**SUPPORTO TECNICO ALL'OSSERVATORIO AMBIENTALE
PER LA COSTRUZIONE E L'ESERCIZIO DELLA
"TANGENZIALE EST ESTERNA DI MILANO"**

ISTRUTTORIA TECNICA

Piano di Monitoraggio Ambientale

Risultati Monitoraggio Corso d'opera

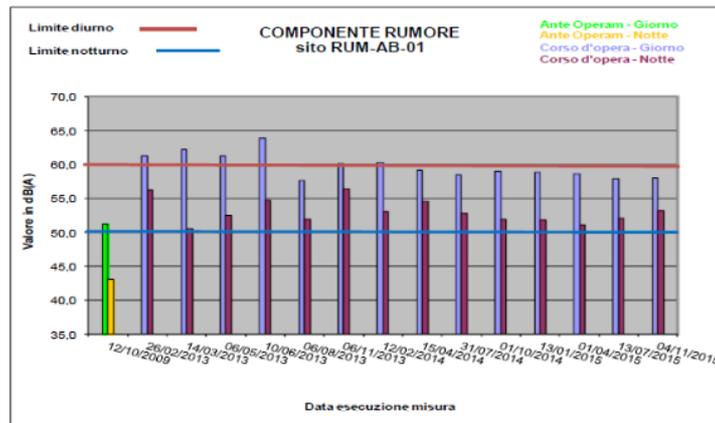
1. I risultati del monitoraggio evidenziano una situazione di criticità nel periodo diurno e notturno per il punto **RUM-AB-01** (Agrate Brianza) sul quale, ad oggi, sono state eseguite quattordici misure di CO (vedi figura seguente, estratta dal Bollettino di CTE).
Per il semestre in oggetto si conferma un significativo incremento del rumore rispetto all'AO, incremento che ha comportato in entrambe le campagne il superamento della soglia di attenzione del parametro Δ VIP_{diurno} e il superamento della soglia di intervento del parametro Δ VIP_{notturno} in entrambe le campagne. Allo stesso tempo si è registrato un superamento dei limiti di zonizzazione nel periodo notturno pari a 2,1 dB e 3,2 dB rispettivamente nelle CO13 e CO14. Il comune ha rilasciato un'autorizzazione in deroga fino ad una classe superiore h 24 con validità fino al 08/07/15, da considerarsi scaduta per le campagne oggetto di questa istruttoria.

Per le campagne oggetto di questa istruttoria non si evince con chiarezza dal Bollettino se fossero presenti lavorazioni notturne che possano aver contribuito alle criticità registrate in entrambe le campagne.

CTE ritiene che i superamenti registrati in particolare nel periodo notturno, evidenziati anche nelle campagne precedenti, siano imputabili ai flussi di traffico veicolare continuo lungo l'autostrada A4 che rappresenta la sorgente di rumore principale, sottolinea inoltre che nel periodo diurno le lavorazioni erano di modesta entità; i valori si mantengono in linea con quelli dei rilievi precedenti.

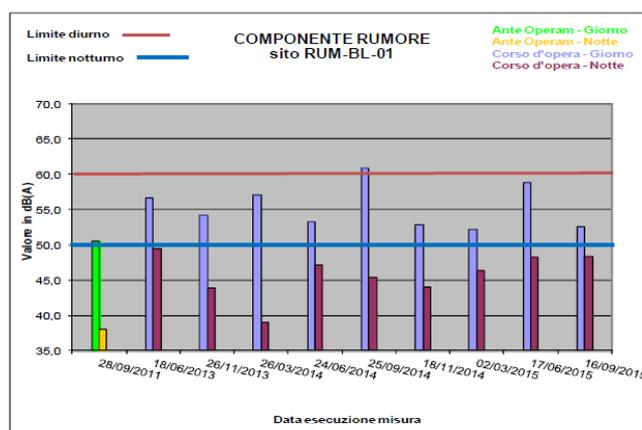
- I risultati della misura evidenziano il rispetto dei limiti di legge sia nel periodo diurno che notturno per il punto **RUM-BL-01** (Bellinzago Lombardo) sul quale, ad oggi, sono state eseguite nove misure di CO (vedi figura seguente, estratta dal Bollettino di CTE); si registra però nel terzo trimestre 2015 (CO13) il superamento della soglia di attenzione per l'indicatore ΔVIP nel periodo notturno.

Per la campagna oggetto di questa istruttoria non si evince con chiarezza dal Bollettino se erano presenti lavorazioni notturne.

CTE dichiara che le lavorazioni risultano essere di minima entità e l'insorgere dell'anomalia potrebbe essere dovuta a fattori esterni al cantiere quali il transito veicolare lungo il nuovo

tracciato Arco TEEM a cui si associano i transiti di veicoli lungo la viabilità locale. Possibili componenti di origine naturale (cani, avifauna) e componenti provenienti dalle attività agricole nei campi circostanti; i livelli misurati permangono comunque al di sotto dei limiti di zonizzazione acustica.

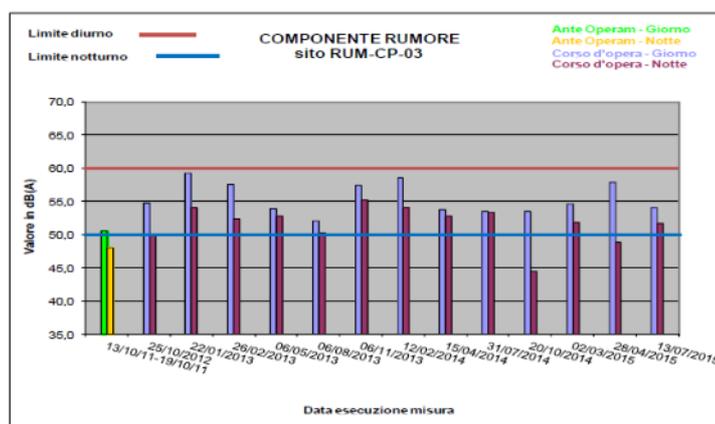
- I risultati del monitoraggio evidenziano il superamento del limite di zonizzazione nel periodo notturno della campagna CO13 per il punto **RUM-CP-03** (Caponago) sul quale, ad oggi, sono state eseguite tredici misure di CO (vedi figura seguente, estratta dal Bollettino di CTE). Nel trimestre considerato si registra il superamento della soglia di attenzione del parametro $\Delta VIP_{\text{notturno}}$ e del limite di zonizzazione nel periodo notturno pari a 1,7 dB.

CTE ritiene che la sorgente principale di rumore è costituita dai transiti veicolari lungo il tracciato autostradale dell'A4, a cui si associano componenti dovute alle lavorazioni presenti al momento della misura nell'area di cantiere prospiciente il ricettore, quali il passaggio di mezzi cantiere (camion, pala cingolata, rullo, veicoli leggeri), la movimentazione dei materiali inerti.

CTE dichiara inoltre che l'anomalia notturna è stata causata probabilmente dal traffico veicolare continuo in transito lungo l'A4 in quanto non si registrano attività di cantiere in periodo notturno.

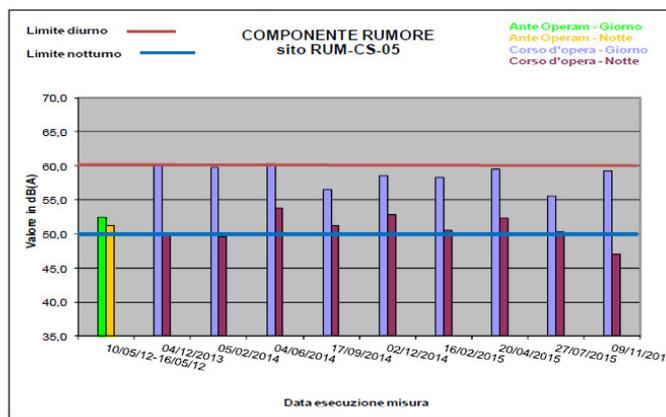
- I risultati del monitoraggio evidenziano una situazione di criticità nel periodo diurno per il punto **RUM-CS-05** (Casalmaiocco) presso il quale sono state eseguite nove misure di CO (vedi figura seguente, estratta dal Bollettino di CTE). Si osserva un incremento del rumore rispetto all'AO nel periodo diurno che ha comportato il superamento della soglia di attenzione del parametro $\Delta VIP_{\text{diurno}}$ nella campagna CO14.

Si registra inoltre il superamento del limite di zonizzazione nel periodo notturno per la campagna CO13, si osserva però che tale superamento veniva già registrato in fase di AO.

CTE dichiara che la sorgente di rumore principale è costituita dai transiti veicolari continui lungo la SP 159 prospiciente il ricettore a cui si associano le attività lavorative oggi presenti nell'area di cantiere Cologno. A seguito dell'avanzamento delle fasi lavorative l'asse stradale della SP 159 è stato deviato dal suo tracciato originario, quindi CTE ritiene che l'anomalia è probabilmente provocata, in questa fase, dalla deviazione dell'asse stradale (SP159). L'aumento dei livelli di pressione sonora diurni sono probabilmente ascrivibili alle lavorazioni in atto presso l'area di cantiere prospiciente il ricettore (movimento materie e sistemazioni aree). Si prende atto di quanto riportato nel Bollettino di CTE e che cioè le attività lavorative sono comunque in fase di diminuzione, si prevede il termine delle lavorazioni nel primo trimestre 2016.

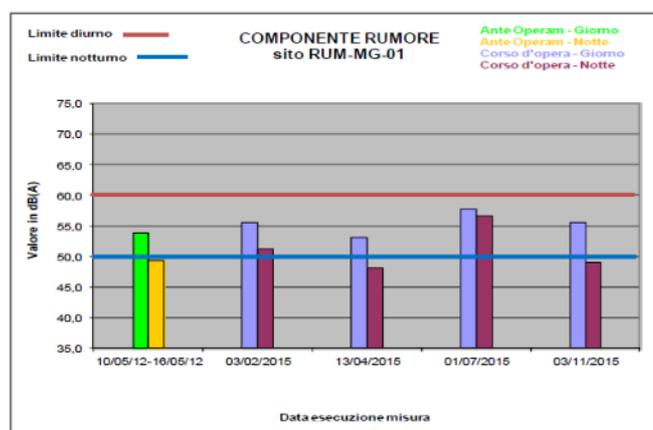
- Per il punto **RUM-MG-01** (Melegnano) sul quale, ad oggi, sono state eseguite nove misure di CO (vedi figura seguente, estratta dal Bollettino di CTE), durante la campagna CO13 si osserva il superamento della soglia di intervento del parametro $\Delta VIP_{notturno}$ ed il superamento del limite di zonizzazione notturno non più registrati nella successiva campagna di CO14.

Per questo punto ad oggi, sono state eseguite nove misure di CO, il Bollettino CTE per la campagna CO13 segnala il superamento della soglia di intervento del parametro $\Delta VIP_{notturno}$ ed il superamento del limite di zonizzazione notturno. Come evidenziato al cap. 3 per questo punto nel Bollettino CO13 si osservano incongruenze nei dati di Leq notturno presentati nella relazione. Si chiede di effettuare le opportune verifiche sui risultati e sul calcolo dell'indicatore $\Delta VIP_{notturno}$

rettificando, se necessario, le valutazioni e dandone riscontro. Si chiede di esplicitare la presenza o meno di lavorazioni in periodo notturno.

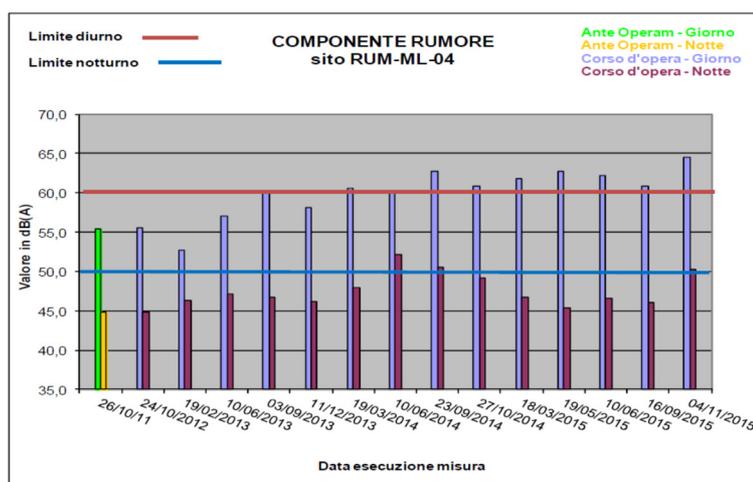
6. I risultati del monitoraggio evidenziano una situazione di criticità nel periodo diurno per il punto **RUM-ML-04** (Melzo) sul quale, ad oggi, sono state eseguite quattordici misure di CO (vedi figura seguente, estratta dal Bollettino di CTE). Per il semestre in oggetto si osserva un incremento del rumore rispetto all'AO che determina il superamento dei limiti di zona nel periodo diurno in entrambe le campagne; si registra, inoltre, il superamento della soglia di intervento del parametro ΔVIP_{diurno} . Per la campagna CO14 si osserva anche il superamento del limite di immissione notturno e della soglia di attenzione del parametro $\Delta VIP_{notturno}$.

Per entrambe le campagne CTE dichiara che l'innalzamento dei livelli è stato provocato da una commistione tra le attività presenti presso il ricettore (allevamento) ed in maniera minore da mezzi di cantiere in transito presso l'adiacente pista. Per quanto concerne il periodo diurno, il rilievo del quarto trimestre 2015 evidenzia un incremento dei livelli rispetto ai precedenti rilievi di corso d'opera, che CTE imputa comunque alla recente apertura al traffico veicolare dell'Arco TEEM.

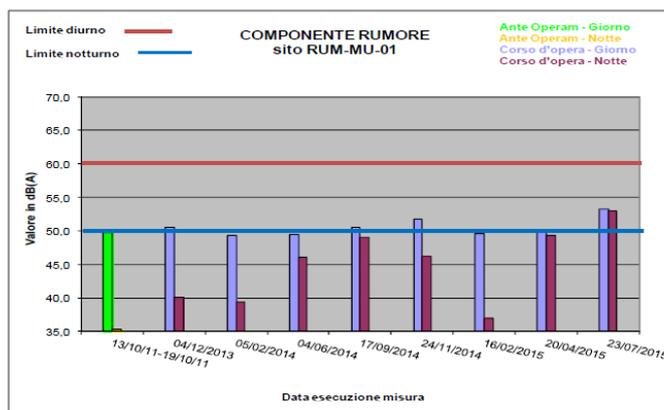
7. I risultati del monitoraggio evidenziano una situazione di criticità nel periodo notturno per il punto **RUM-MU-01** (Mulazzano) nella CO13 sul quale, ad oggi, sono state eseguite otto misure di CO (vedi figura seguente, estratta dal Bollettino di CTE). Nel ~~secondo~~ e terzo trimestre 2015 si osserva un incremento del rumore rispetto all'AO che determina il superamento del limite di immissione notturno e della soglia di intervento del parametro $\Delta VIP_{\text{notturno}}$.

CTE dichiara che il cantiere non era attivo nel periodo notturno suppone quindi il superamento della soglia di intervento per il parametro $\Delta VIP_{\text{notturno}}$ sia da imputare a componenti antropiche e naturali provenienti dalle aree circostanti (attività agricole ed altre componenti di origine naturale quali cani, avifauna) a cui si associano componenti provenienti dal tracciato TEEM entrato in esercizio.

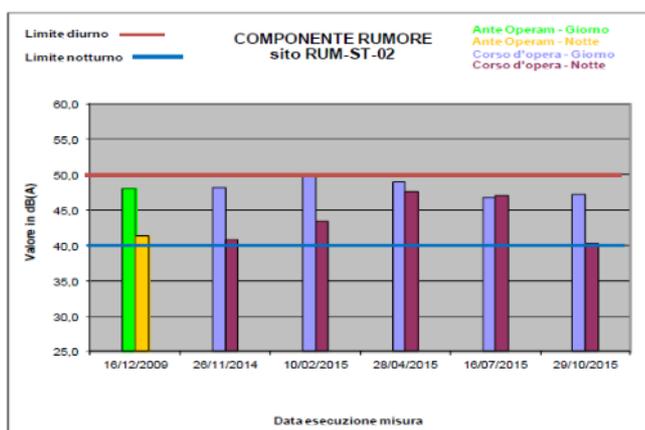
8. I risultati del monitoraggio evidenziano il superamento del limite di zonizzazione nel periodo notturno per il punto **RUM-ST-02** (Settala) già evidenziato in fase di AO, sul quale, ad oggi, sono state eseguite cinque misure di CO. Nel semestre considerato si registra il superamento della soglia di attenzione del parametro $\Delta VIP_{\text{notturno}}$ nella CO13 non più registrato nella successiva campagna di CO14.

CTE ritiene che la sorgente principale di rumore è costituita dalle attività agricole nei campi circostanti, a cui si associano il rumore di fondo della SP39, dichiara inoltre che nel periodo notturno non erano presenti attività di cantiere. In ogni caso si osserva, che il ricettore in questione, è un edificio scolastico e, come tale, non viene utilizzato nel periodo notturno.

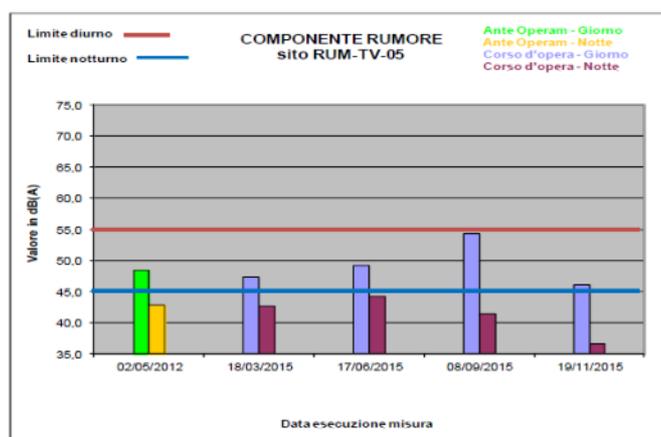
9. I risultati del monitoraggio evidenziano una situazione di criticità nel periodo diurno nella campagna di settembre per il punto **RUM-TV-05** (Tavazzano) sul quale, ad oggi, sono state eseguite quattro misure di CO (vedi figura seguente, estratta dal Bollettino di CTE). Per il semestre in oggetto si osserva quindi il superamento della soglia di attenzione del parametro ΔVIP_{diurno} nella CO13, non più registrato nella successiva campagna di CO14.

CO13: passaggio mezzi cantiere (camion, pala gommata) per le attività di movimentazione inerti. CTE dichiara che per tale anomalia è riscontrabile un contributo da parte dei mezzi di cantiere passanti lungo il tracciato stradale in costruzione. Il ricettore verrà mantenuto monitorato nelle successive fasi.

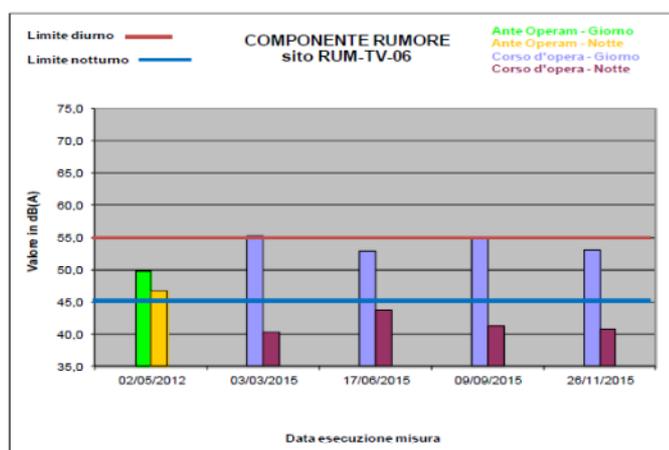
10. I risultati del monitoraggio evidenziano una situazione di criticità nel periodo diurno nella campagna di settembre per il punto **RUM-TV-06** (Tavazzano) sul quale, ad oggi, sono state eseguite quattro misure di CO (vedi figura seguente, estratta dal Bollettino di CTE). Per il semestre in oggetto si osserva quindi il superamento della soglia di attenzione del parametro ΔVIP_{diurno} nella CO13, non più registrato nella successiva campagna di CO14.

CTE dichiara che come per il punto RUM-TV-05 (in posizione limitrofa) è riscontrabile un contributo da parte dei mezzi di cantiere passanti lungo il tracciato stradale in costruzione. Il ricettore verrà mantenuto monitorato nelle successive fasi.

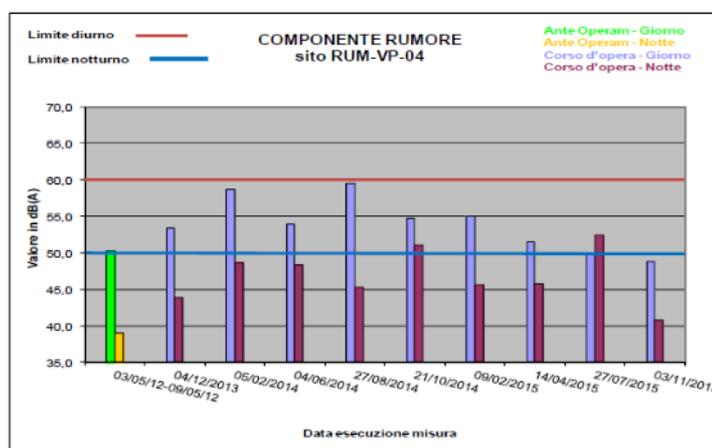
11. I risultati del monitoraggio evidenziano una situazione di criticità nel periodo notturno nella campagna di luglio per il punto **RUM-VP-04** (Vizzolo Predabissi) sul quale, ad oggi, sono state eseguite nove misure di CO (vedi figura seguente, estratta dal Bollettino di CTE). Per il semestre in oggetto si osserva il superamento dei limiti di zona nel periodo notturno ed il superamento della soglia di intervento dei parametri $\Delta VIP_{notturno}$ nella CO13, tali criticità non sono state registrate nella successiva campagna di CO14.

CTE dichiara che la sorgente di rumore principale è costituita dai transiti discontinui lungo la viabilità locale, a cui si associano le attività di cantiere oggi presenti nell'area e possibili componenti provenienti dalle attività agricole nei campi circostanti e componenti di origine naturale. Dichiara inoltre che l'anomalia non è ascrivibile al cantiere TEEM in quanto non attivo nel periodo notturno.
